**CCR-VIA -- COMITATO DI COORDINAMENTO REGIONALE PER LA
VALUTAZIONE D'IMPATTO AMBIENTALE**

Giudizio n° 3134 del 09/01/2020
Prot n° 2019340982 del 05/12/2019

Oggetto INTERVENTO MASTERPLAN ABRUZZO (PSRA 07) DEVIAZIONE DEL PORTO CANALE DI PESCARA

Tipo procedimento CHIARIMENTI PRESCIZIONI AL PARERE N. 3055 DEL 06/06/2019

Planimetria con indicazione dell'area di cantiere

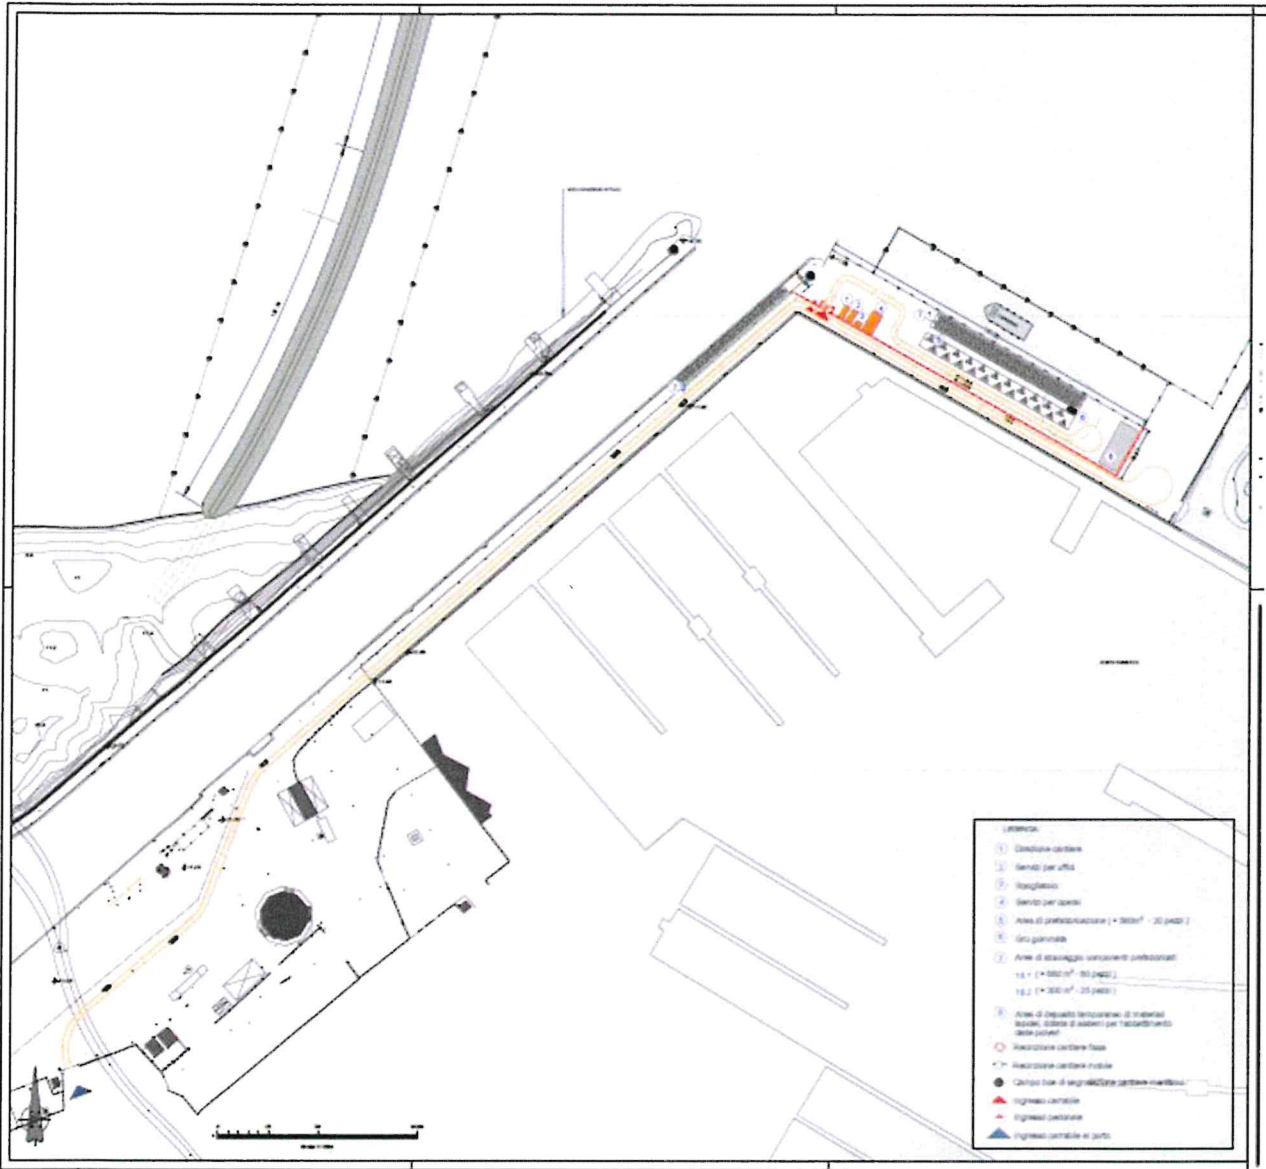
“Con riferimento a quanto in oggetto si comunica che è stato predisposto il progetto definitivo dell'intervento. Nel medesimo è stata prevista la realizzazione dei tetrapodi (circa 1.500 – 20 tonn/cad) presso l'esistente banchina commerciale per mezzo di casseri metallici e fornitura di calcestruzzo mediante autobetoniere.

Nell'allegata planimetria è esplicitato il lay-out di cantiere.

La prescrizione di cui al punto 14) del richiamato Giudizio n. 3055 del 6/6/2019, è stata intesa come divieto di produzione del calcestruzzo in loco attraverso impianti mobili di betonaggio, i quali prevedono la necessità di continui rifornimenti di materia prima costituita da inerti di piccola pezzatura, cemento ed acqua, con conseguenti potenziali emissioni in atmosfera delle sostanze riportate nel predetto punto 14). Una diversa e più restrittiva interpretazione, volta ad escludere la scelta progettuale proposta, sembrerebbe porsi in contrasto con la prescrizione n.6, che non vieta il trasporto di materiale lapideo su camion per quantitativi superiori a quelli del calcestruzzo.

A tal riguardo, considerato che l'ipotesi progettuale si traduce nell'accesso di circa 7/8 autobetoniere al giorno, si chiede di confermare o meno la correttezza dell'interpretazione data nel progetto definitivo che sarà, a breve, sottoposto alla conferenza di servizi decisoria per l'acquisizione di tutte le autorizzazioni di legge. Per completezza di informazione si porta a conoscenza del fatto che, nell'ultima riunione del 28/11/2019 convocata dal Sindaco di Pescara per l'aggiornamento dello stato di avanzamento del progetto, è stata esplorata anche la possibilità di prefabbricare i tetrapodi sia nel porto di Ortona che in quello di Vasto, ambiti per i quali, però, non è stata rintracciata la disponibilità di adeguati e significativi spazi in banchina.

L'ipotesi di prefabbricazione in altri ambiti non portuali è stata scartata in quanto determinerebbe la necessità di circa 1.500 “trasporti eccezionali”, ritenuti maggiormente impattanti rispetto alla soluzione progettuale proposta in termini di emissioni, traffico, costi e tempi di realizzazione.”

della coerenza della scelta progettuale presentata da ARAP per la realizzazione dei tetrapodi, con la prescrizione n. 14 del Parere n. 3055 del 06/06/2019, anche alla luce dell'analisi delle alternative possibili.
